Слайды (с «птичьего полета») – ок! в последней версии

Слайды 3Д – ок! в Оставляем ВСЕ с «деревьями» – в цвете «береза», с белыми дублировать не нужно. Утвердили!

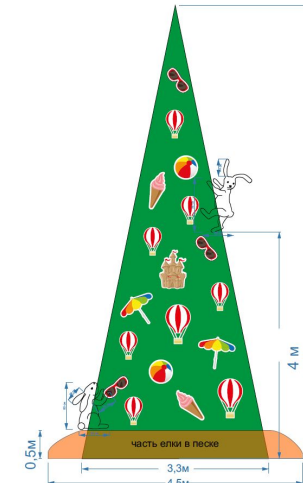
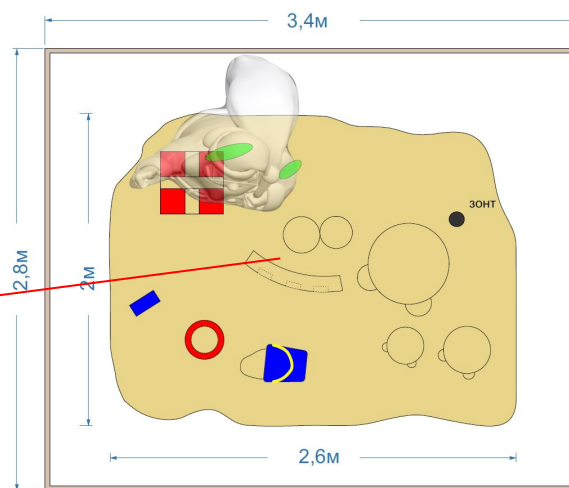
Слайд – «Новогодние Декорации». Все хорошо с верхними декорациями. Но мы с Вами не учли/забыли про елку, когда появилось Экоместо и теперь рядом с ним елка, куда планировали выгледит слишком кучно... Вокруг нее проблематично «водить хороводы».....
Забыли с вами про отдельный план/фрагмент – привязка НГ - Елки на плане

1 вариант по Елке –
Оставить тут + сзади Санта при этом
демонтировать подиум Экоместа

2 вариант по Елке –
Ставить на НГ прям на дорожку, справа
ближе к столбу - Санта

3 вариант по Елке –

Привяжите пожалуйста Елку+Санту рядом **на плане**, что бы понимать сколько расстояний от беседок, от Экоместа.... (все это маркетинговое Экоместо подпортило!) и оно уже смонтировано... И беседки мои круглые смонтированы уже!, цель была Елку **по центру аллеи ставить**, что бы прямо от центрального входа, а теперь там очень кучно и маркетинг не знает как детский праздник вокруг елки делать...
